製品
News

仕様変更

BQ-2024-41

盤用スペースダクト (BDS-B)
連結穴位置の変更

BDS12-43BC

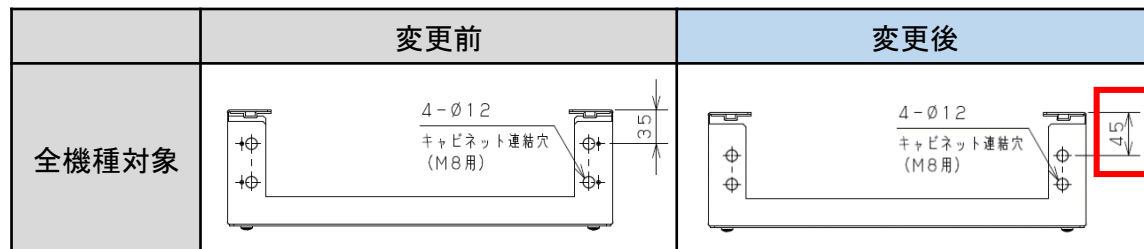
変更内容

■上下連結穴位置の変更

●キャビスタ※を用いたキャビネット連結加工穴に対応。
